## ЗАКЛЮЧЕНИЕ СПЕЦИАЛИСТА

№ ЭФ5249/07-24

в области строительного-  
технического исследования,  
проведенного на объекте,  
расположенном по адресу: г.  
Москва, Электролитный  
проезд, д. 7

Фото №8.  
Отклонения поверхности  
стен от вертикали в  
коридоре.

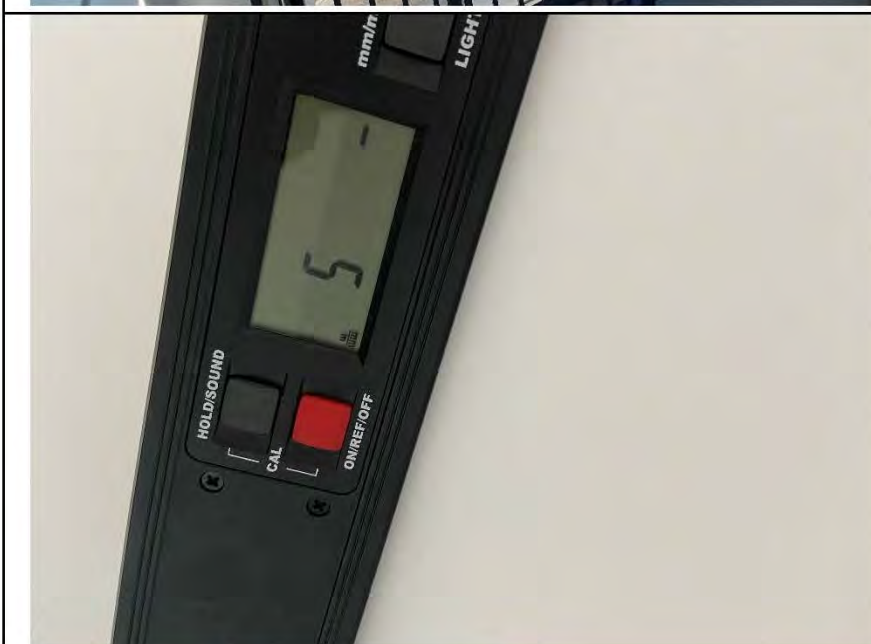
1	<p>Окрашенные стены, имеют отклонения по уровню вертикальности в спальне, кухне, коридоре. Отклонения составляют 5 мм. Фото № 8-10.</p>	<p><b>Нарушение требований СП 71.13330.2017 «Изоляционные и отделочные покрытия. Актуализированная редакция СНиП 3.04.01-87 (с Изменением N 1,2)»:</b> 7.3.7 После проведения штукатурных и (или) шпатлевочных отделочных работ качество полученной поверхности должно соответствовать требованиям заказчика. Рекомендуемые параметры приведены в таблице 7.5.» (таблица 7.5 представлена ниже)</p> <p>«7.2.13 Качество производства штукатурных работ должно соответствовать требованиям заказчика. В случае если критерии оценки качества штукатурных работ заказчиком не установлены, допускается руководствоваться требованиями, установленными в таблице 7.4, а для СФТК - требованиями, установленным СП 293.1325800. Категорию качества поверхности устанавливает проектом и оценивают согласно таблице 7.5. Категории качества поверхности К3 и К4 устанавливаются только для высококачественной штукатурки.» (таблица 7.4 представлена ниже)</p>

Фото №11.  
Отклонения поверхности  
стен от вертикали в ванной  
комнате.

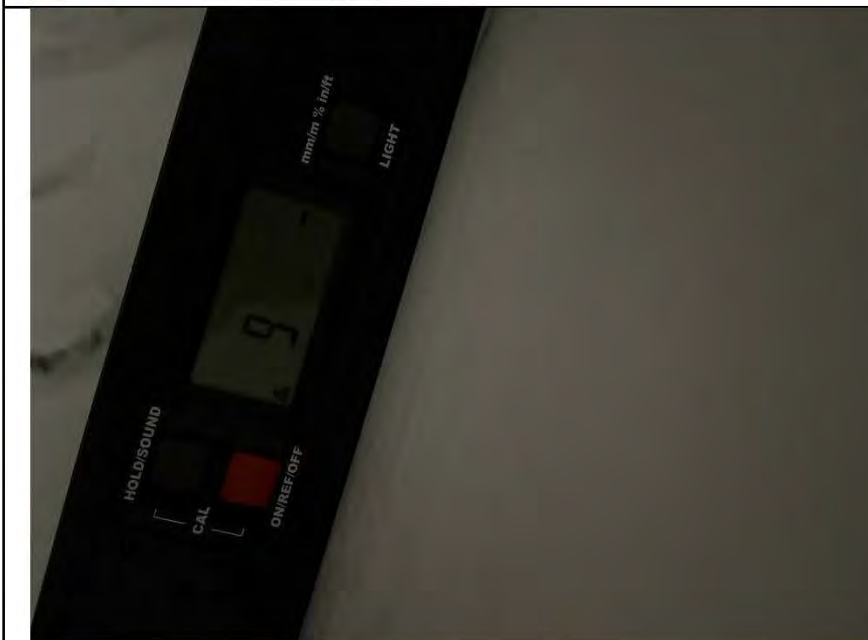
2	<p>Стены, облицованные керамической плиткой, имеют отклонения по уровню вертикальности в ванной комнате. Отклонения составляют 5 мм. Фото № 11.</p>	<p><b>Нарушение требований СП 71.13330.2017 «Изоляционные и отделочные покрытия. Актуализированная редакция СНиП 3.04.01-87 (с Изменением N 1,2)»:</b> «7.4.17 При производстве облицовочных работ должны быть соблюдены требования заказчика. Рекомендуемые параметры приведены в таблице 7.6. - Из керамических, стеклокерамических и других изделий: отклонения по вертикали – внутренняя облицовка <b>не более 1,5 мм на 1 м длины (4 на этаж)</b>» (таблица 7.6 представлена ниже)</p>
3	<p>На настенной керамической плитке в ванной комнате имеются дефекты (загрязнения). Фото № 12.</p>	<p><b>Нарушение требований СП 71.13330.2017 «Изоляционные и отделочные покрытия. Актуализированная редакция СНиП 3.04.01-87 (с Изменением N 1,2)»:</b> «8.9.2 Основные требования, которые необходимо выполнять при устройстве покрытий из плит (плиток) и унифицированных блоков, устанавливаются заказчиком. Рекомендуемые параметры приведены в таблице 8.7.</p> <p>Раствор или бетон, выступивший из швов, должен быть <b>удален с покрытия заподлицо</b> с его поверхностью до его затвердевания (при использовании горячей мастики - сразу после остывания, холодной мастики - сразу после выступания из швов) - из Таблицы 8.7 - Требования к покрытиям из плит и блоков</p> <p><b>Нарушение требований ГОСТ 13996-2019 «Плитки керамические. Общие технические условия»:</b> «6.1 Требования к внешнему виду (качество лицевой поверхности):</p> <p>6.1.3 Не менее 95% керамических плиток должны быть без видимых дефектов, влияющих на внешний вид лицевой поверхности. Перечень дефектов приведен в <a href="#">приложении В</a>.</p> <p>6.1.4 На лицевой поверхности плиток не допускаются <b>трещины</b> и <b>цек</b>.</p> <p>В.6 Цек — тонкие волосообразные трещины глазури, образующиеся вследствие различия коэффициента термического расширения черепка и глазури.</p> <p>В.7 Отбитость — механическое повреждение изделия (углов,</p>

Фото №13.  
Неровные швы настенной  
керамической плитки в  
ванной комнате.

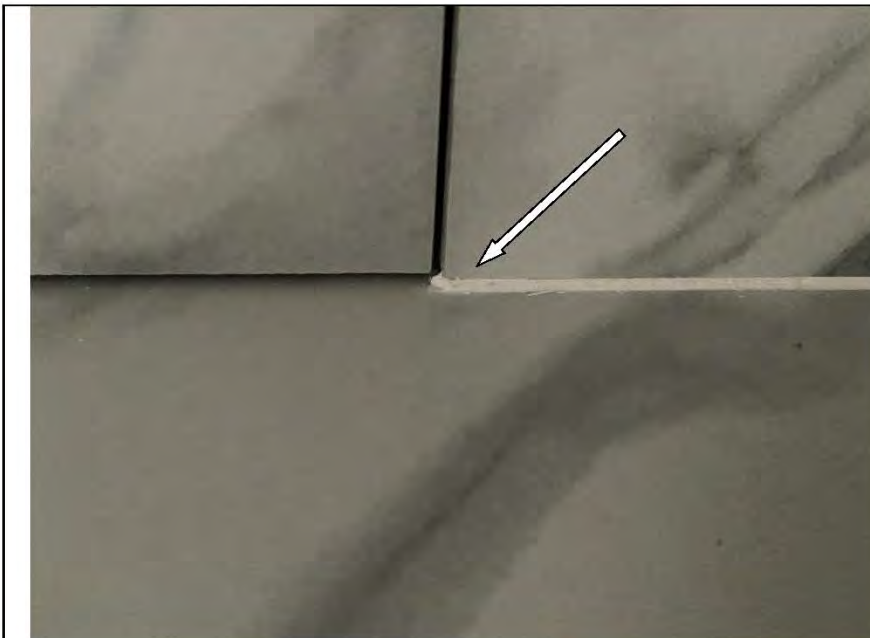
<i>граней, ребер), не покрытое глазурью.»</i>
4	Затирка настенной плитки в ванной комнате выполнена с нарушениями. Фото № 13.	<p><b>Нарушение требований СП 71.13330.2017 «Изоляционные и отделочные покрытия. Актуализированная редакция СНиП 3.04.01-87 (с Изменением N 1,2)»: «7.4.13 Швы облицовки должны быть <b>ровными</b>, одинаковой ширины...».</b></p> <p><b>Нарушение требований ТР 98-99 «Технические рекомендации по технологии устройства облицовок стен и покрытий полов из крупноразмерных керамических плиток»:</b> «6.3. Швы между плитками должны быть заполненными, прямолинейными, взаимно перпендикулярными и одинаковой ширины.</p> <p>6.4. Отклонения ширины шва от заданной проектом +/- 0,5 мм.»</p>
5	Устройство напольного покрытия из ламината имеет превышение отклонения поверхности от плоскости в спальне, кухне. При измерении уровнем превышение составило 5-6 мм. Фото № 14-15.	<p><b>Нарушение требований ТР 114-01 «Технические рекомендации по технологии устройства покрытия пола из ламинат-паркета»:</b> «7.3 Горизонтальность и ровность поверхности покрытия пола проверяют уровнем и контрольной 2-х метровой рейкой. Величина просвета между рейкой и покрытием при проверке в любом направлении не должна превышать <b>2 мм.</b>»</p> <p><b>Нарушение требований «Полы. Технические требования и правила проектирования, устройства, приемки, эксплуатации и ремонта»:</b> «11.17. Поверхность покрытия пола должна быть ровной. Отклонение поверхности покрытия пола от горизонтальной плоскости на длине 2 м не должна превышать для покрытий:</p> <p>- полимерных мастичных, дощатых, паркетных, из ламината, из линолеума, из рулонных материалов на основе синтетических волокон - <b>2 мм</b>»</p>

Фото №62.  
Неровности, выбоины,  
раковины на окрашенных  
откосах входного дверного  
блока в коридоре.

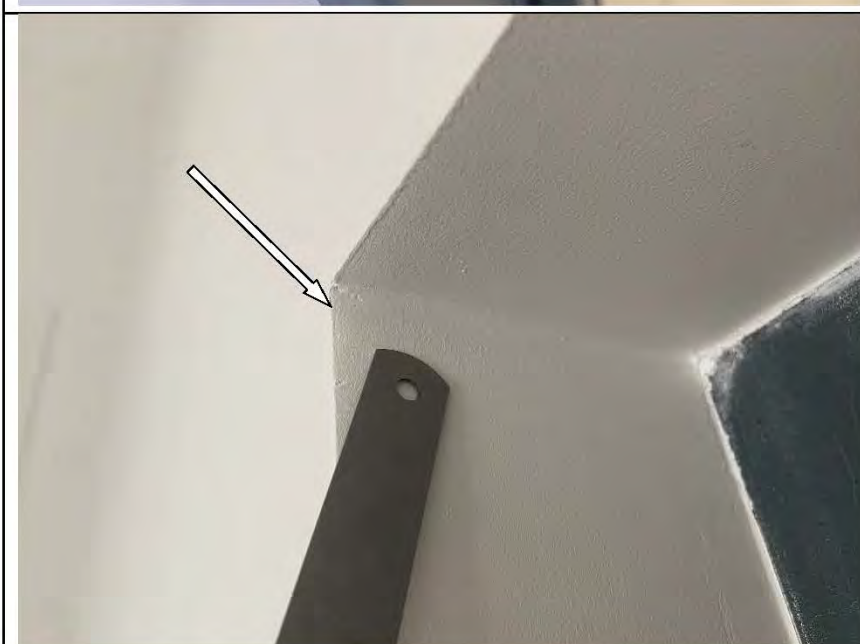
27	<p><b>Окрашенные откосы входного дверного блока</b> выполнены с дефектами в коридоре.</p> <p>Фото № 62.</p>	<p><b>Нарушение требований СП 71.13330.2017 «Изоляционные и отделочные покрытия. Актуализированная редакция СНиП 3.04.01-87 (с Изменением N 1,2)»:</b> «7.5.1 Малярные работы проводят по основаниям, соответствующим требованиям таблицы 7.4. Требования к категории поверхности – согласно таблице 7.5.» - (таблицы 7.4 и 7.5 представлены ниже)</p> <p>«7.5.5 Приемка малярных работ осуществляется в соответствии с требованиями, установленными заказчиком. Рекомендуемые параметры приведены в таблице 7.7. (таблица 7.7 представлена ниже)</p>
28	<p><b>Конструкция дверного блока</b> не обеспечивает безотказное открывание и закрывание двери в ванной комнате. Фото № 63.</p>	<p><b>Нарушение требований ГОСТ 475-2016 «Блоки дверные деревянные и комбинированные. Общие технические условия (с Поправкой)»:</b> «5.1.5 Конструкция дверных блоков должна обеспечивать их безотказное открывание и закрывание в течение всего срока эксплуатации.</p> <p>5.4.2 Смонтированные дверные блоки независимо от числа полотен и способа открывания должны открываться и закрываться легко, без заеданий, а также фиксироваться в закрытом положении.»</p>

Фото №68.  
Дефект на поверхности  
подвесного потолка кухни.

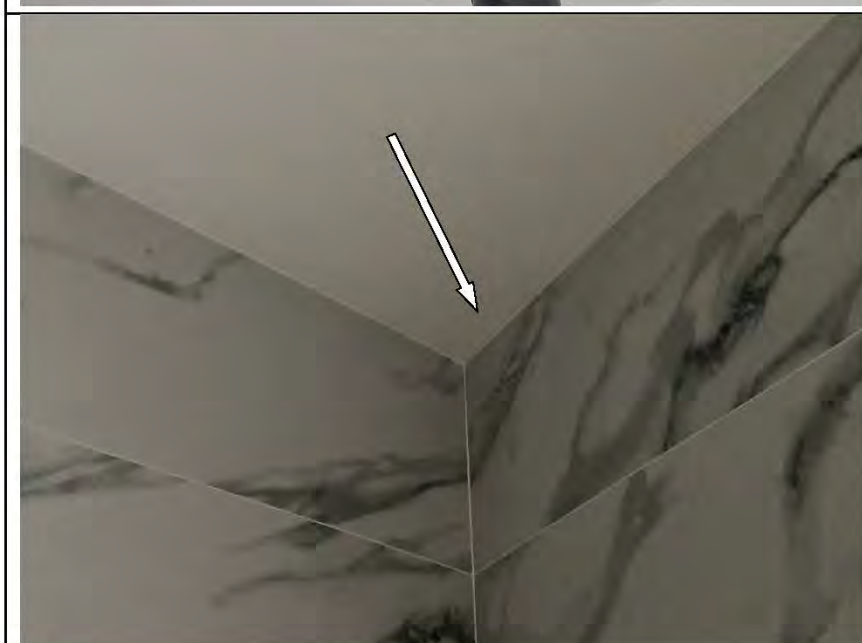
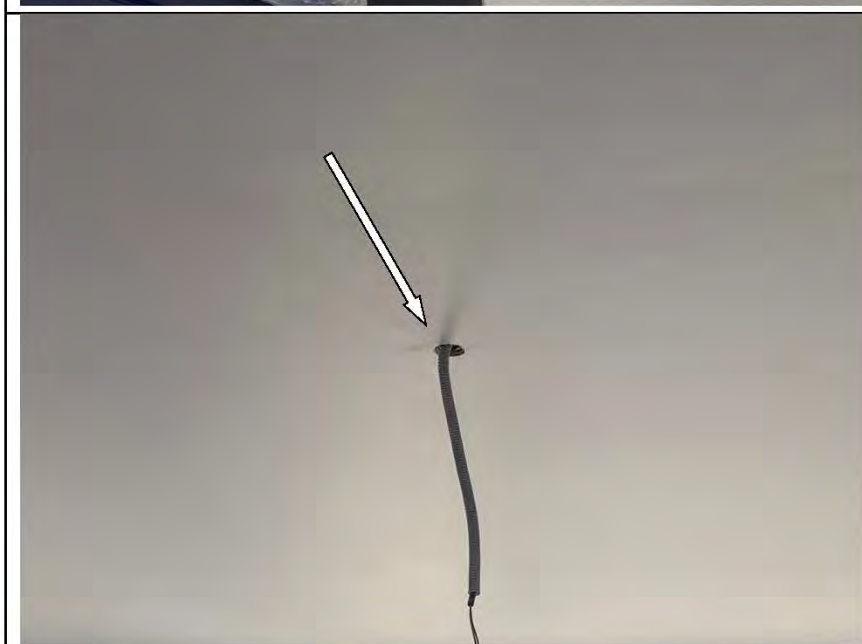
29	<p><b>Дефекты на поверхности подвесного потолка</b></p>	<p><b>Нарушение требований СП 163.1325800.2014 «Конструкции с применением гипсокартонных и гипсоволокнистых листов. Правила проектирования и монтажа (с Изменением</b></p>

(гипсокартон) в ванной комнате, коридоре, спальне, кухне, на лоджии. Фото № 64-68.	<p><b>Н 1)»: «К.2 При приемке работ по монтажу перегородок, облицовок и потолков следует проверять отсутствие трещин, отбитых углов, вздутий, надрывов картона (для конструкций с обшивкой из гипсокартонных листов или гипсоволокнистых листов, или гипсовых плит), устойчивость конструкций, а также надежность крепления гипсокартонных или гипсоволокнистых листов к каркасу самонарезающими винтами (головки винтов должны быть утоплены в листы на глубину около 1 мм). Перепады между смежными листами не должны превышать 0,5 мм.</b></p> <p><b>К.3 Поверхность смонтированной перегородки из гипсокартонных или гипсоволокнистых листов или гипсовых плит должна быть <u>ровной, гладкой, без загрязнений и масляных пятен.</u></b></p> <p><b>К.5 В местах сопряжений шпатлевка должна быть выполнена без разрывов по всему контуру сопряжения на всю глубину стыка.»</b></p>
